永阳闽宁产融项目一期

规划设计方案变更前后对比

永阳闽宁产融项目 总体规划和建筑方案设计

设计单位：北京智地优度建筑设计事务所有限公司

1# 配套服务用东立面图调整前

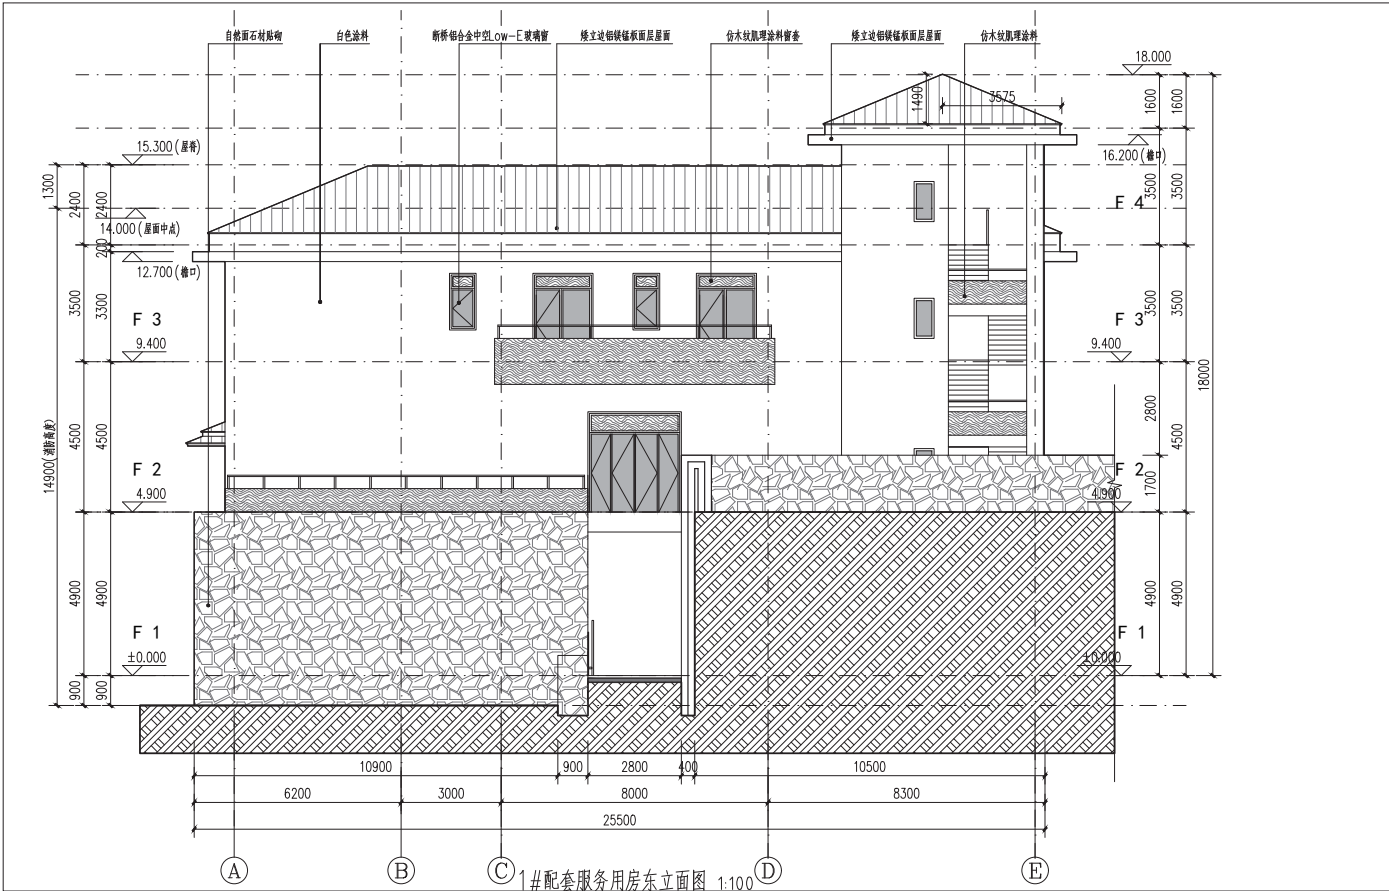
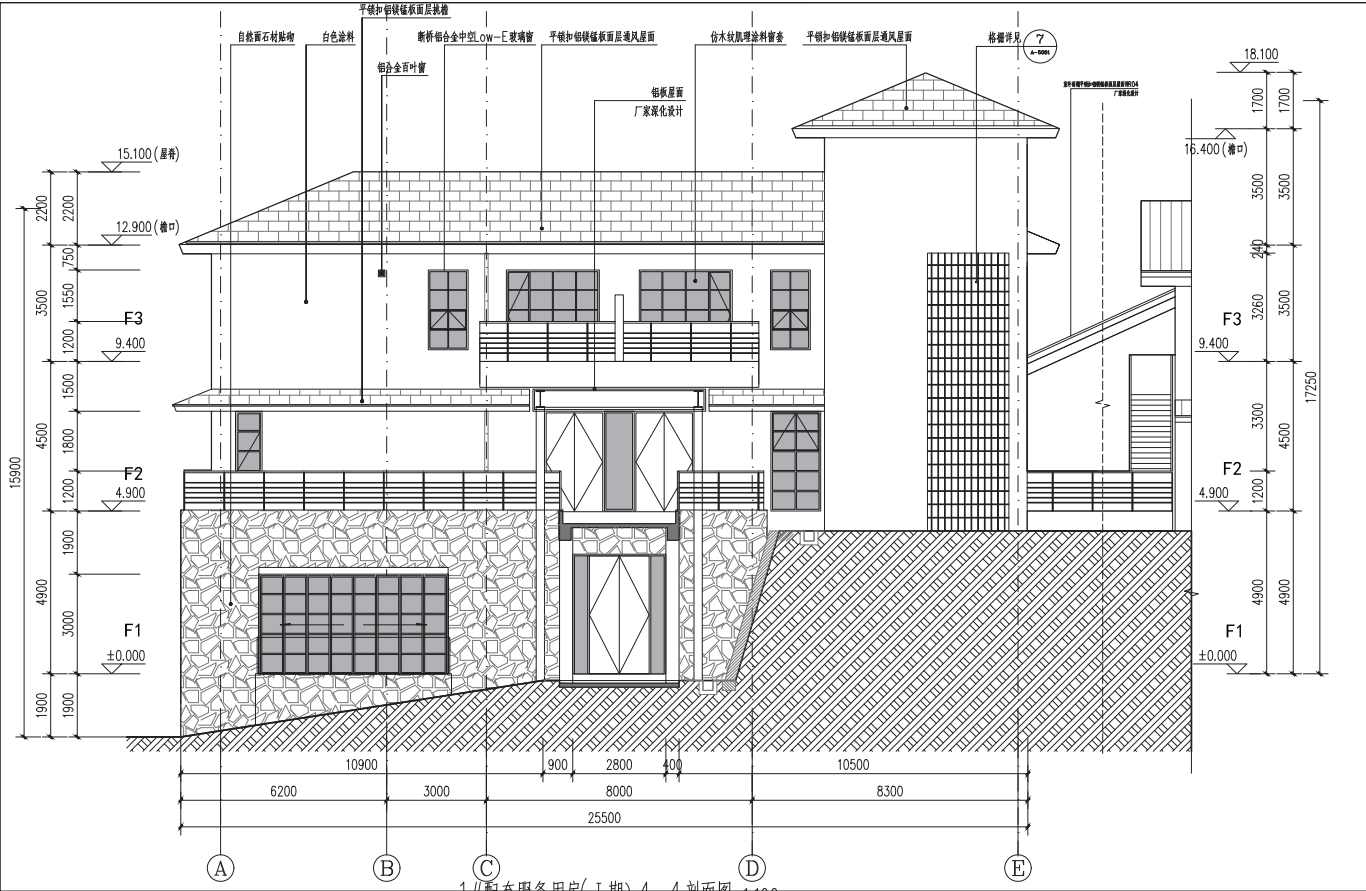
调整内容	调整原因	结论
① 立面门窗尺寸、栏杆样式调整	根据平面功能需求，优化立面设计	调整后的立面效果延续原方案建筑风格

2# 配套服务用房（Ⅰ期）二层平面图调整前

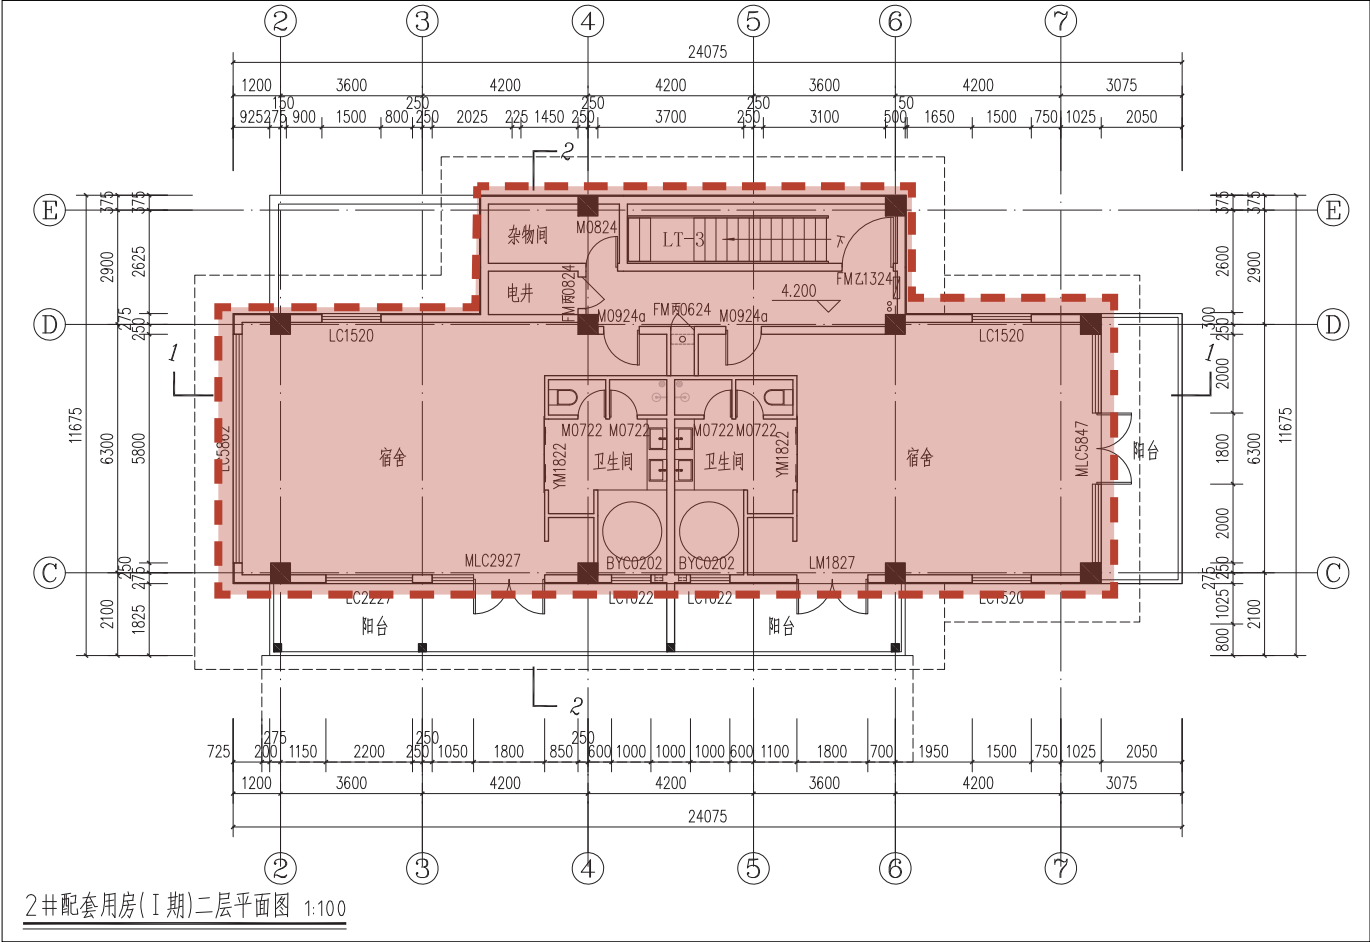
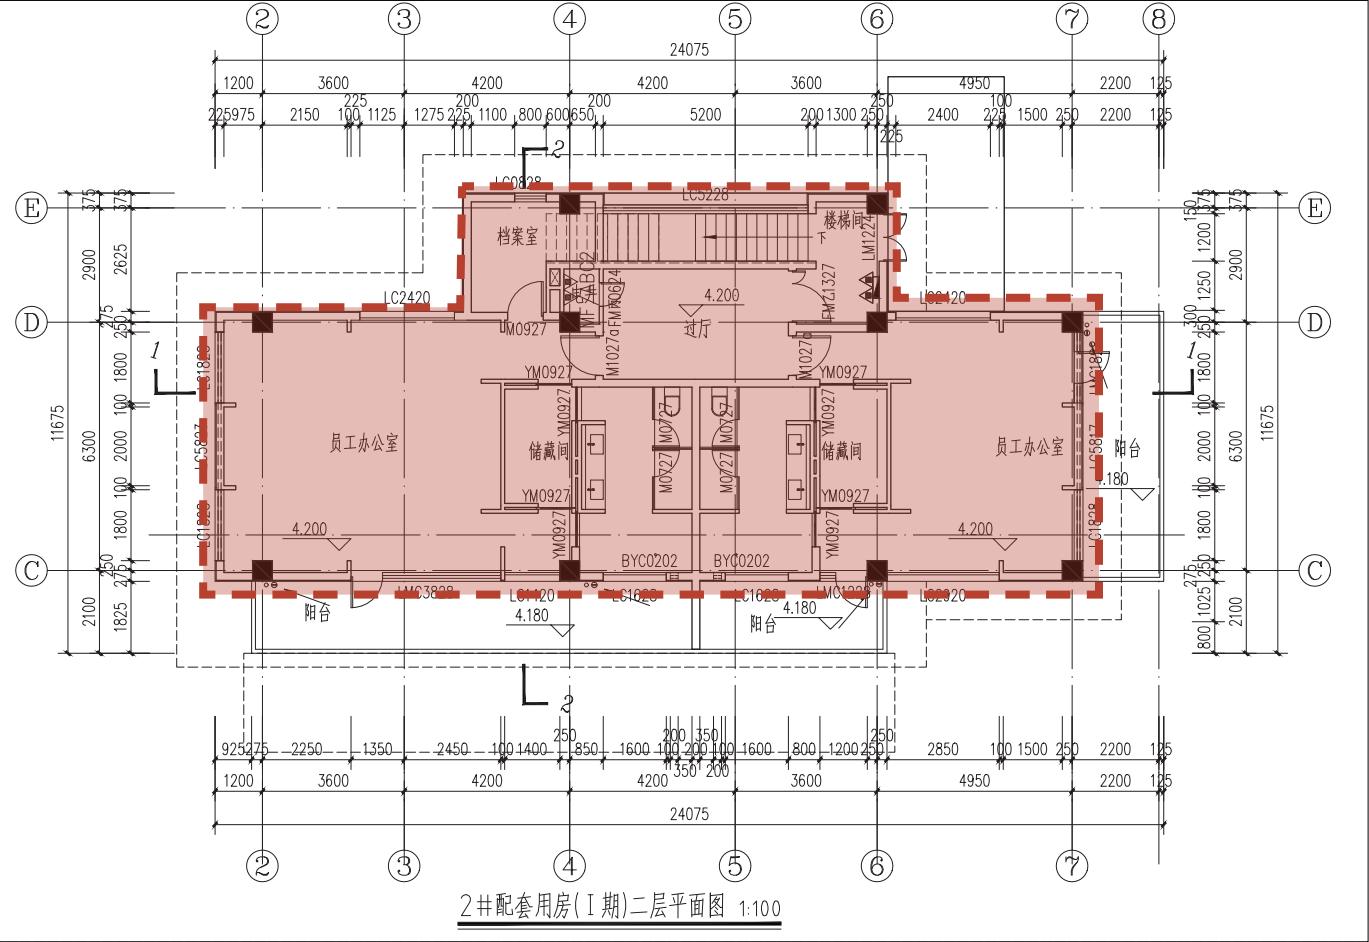
① 房间名称调整

2# 配套服务用房（Ⅰ期）南立面图调整前

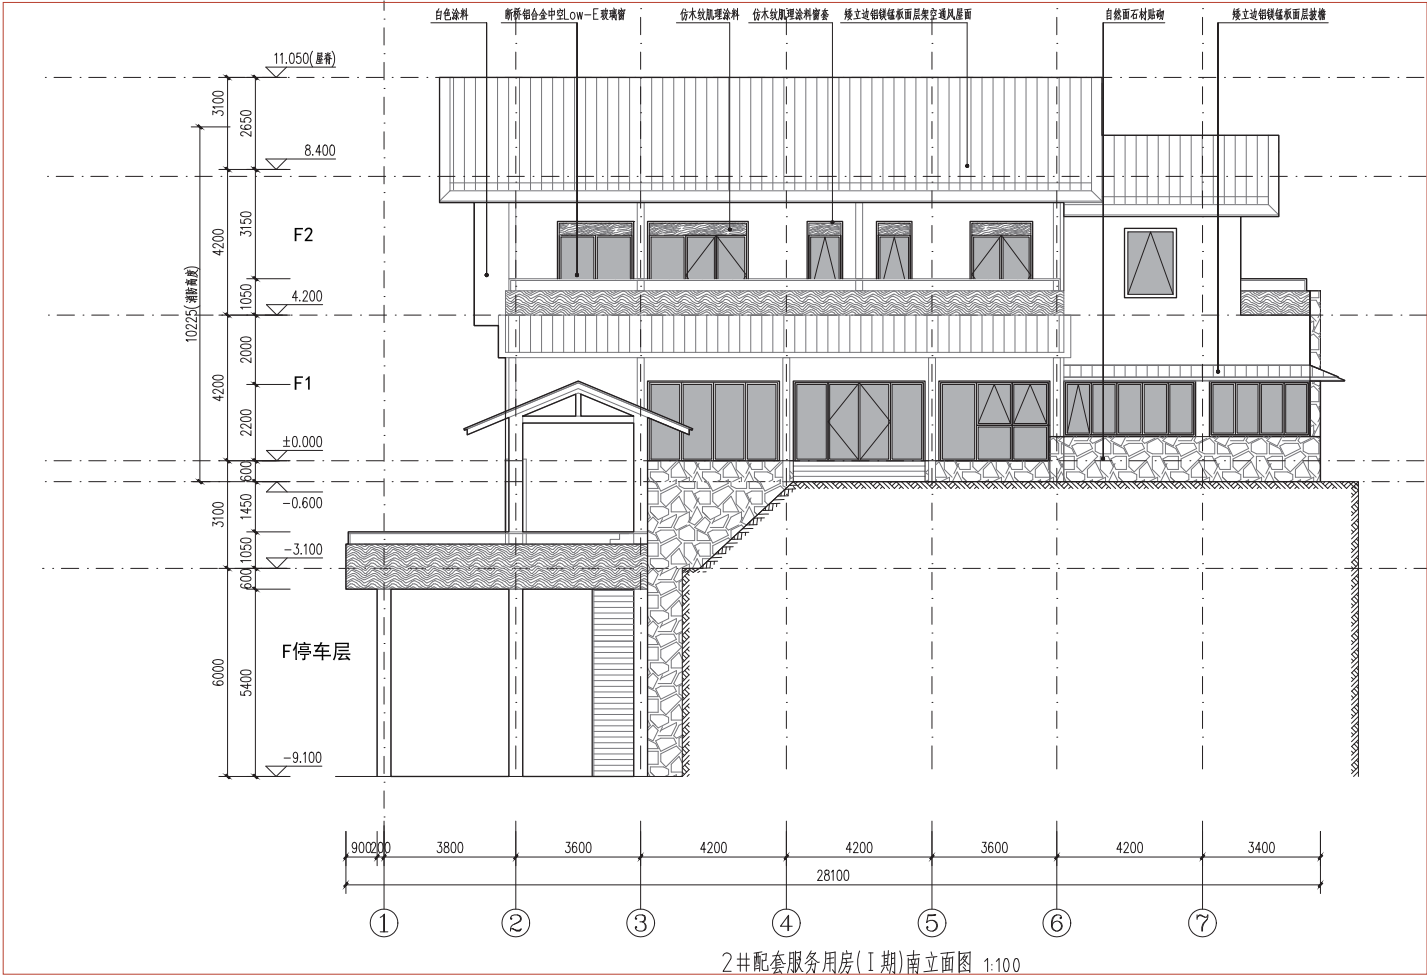
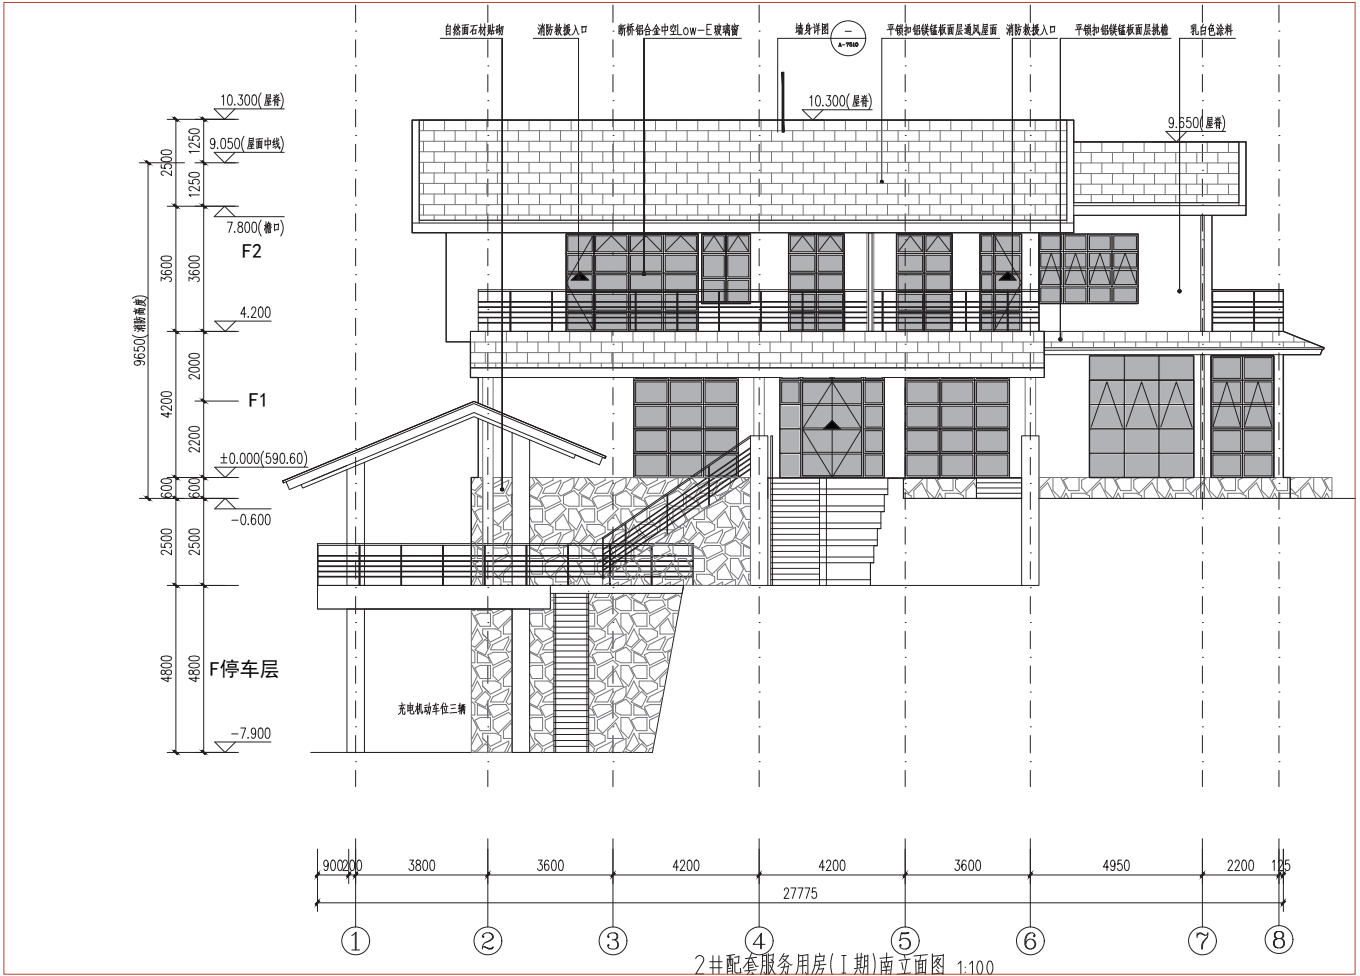
- ① 立面门窗尺寸、栏杆样式、石材饰面调整

结合自身功能使用的需求，优化建筑立面，对门窗、饰面范围等优化调整，在实用功能前提下，延续原建筑特色风格。

2# 配套服务用房（Ⅰ期）2-2 剖面图调整后

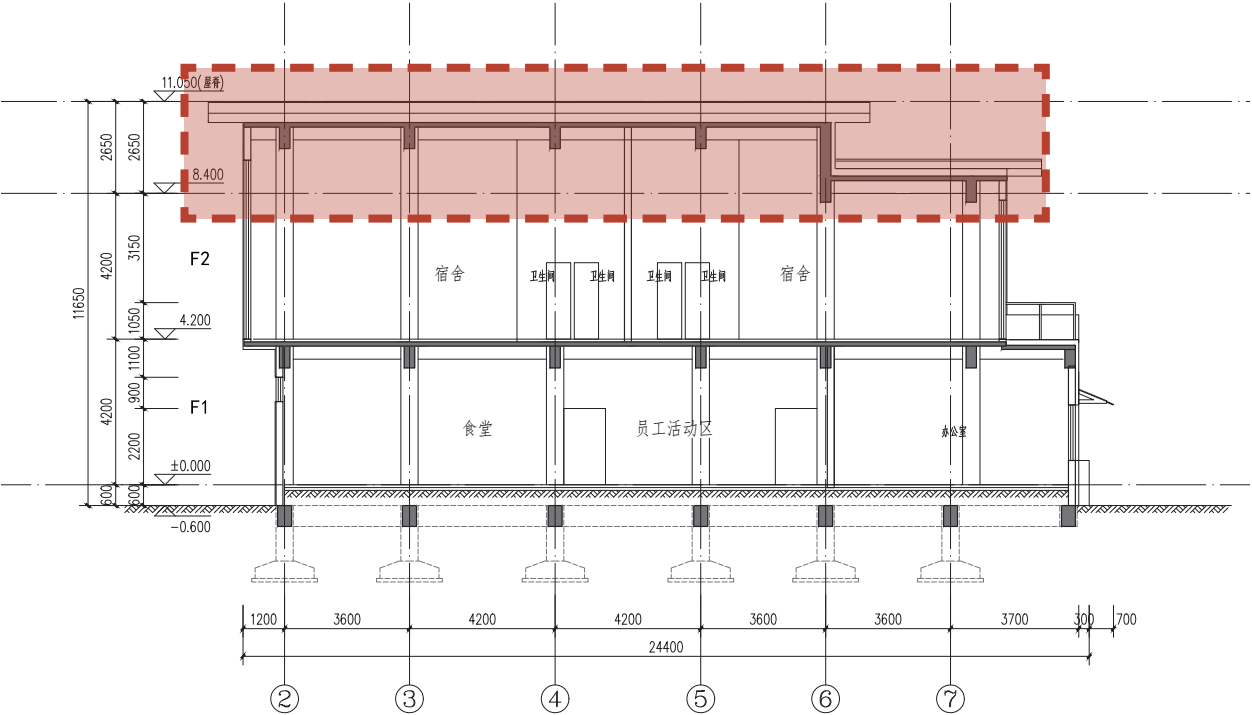
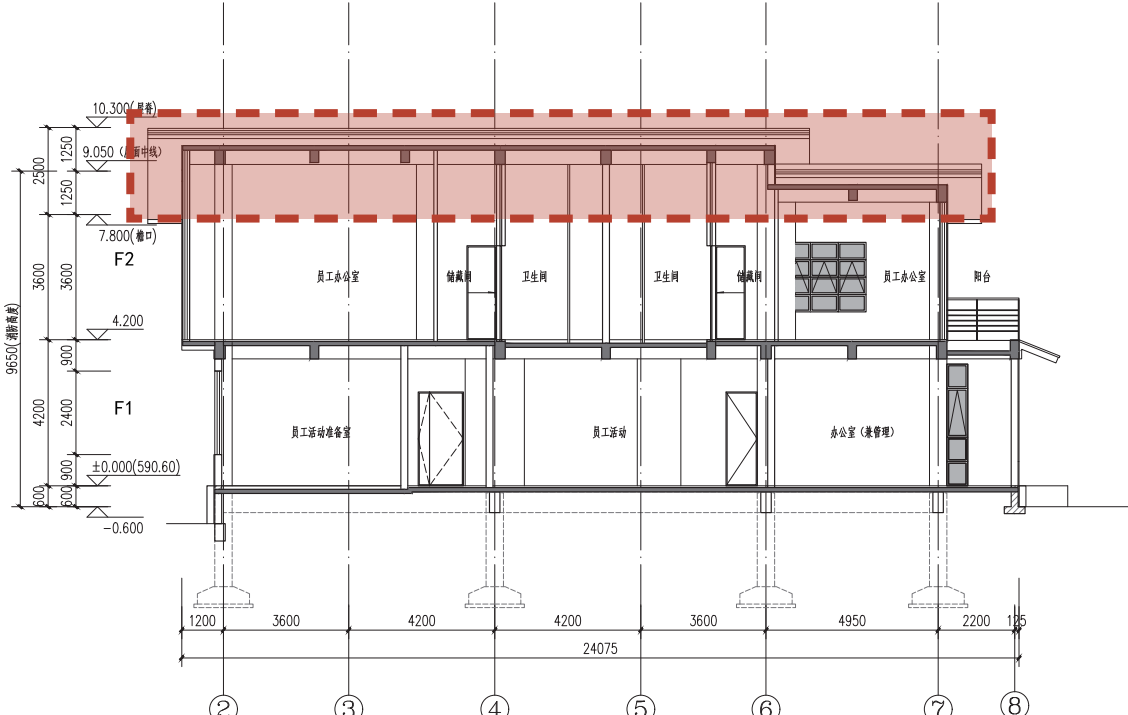
- ① 二层层高降低 0.6 米，屋面做法优化，檐沟做法调整

在满足使用功能前提下，降低空间高度，提高空间使用效率
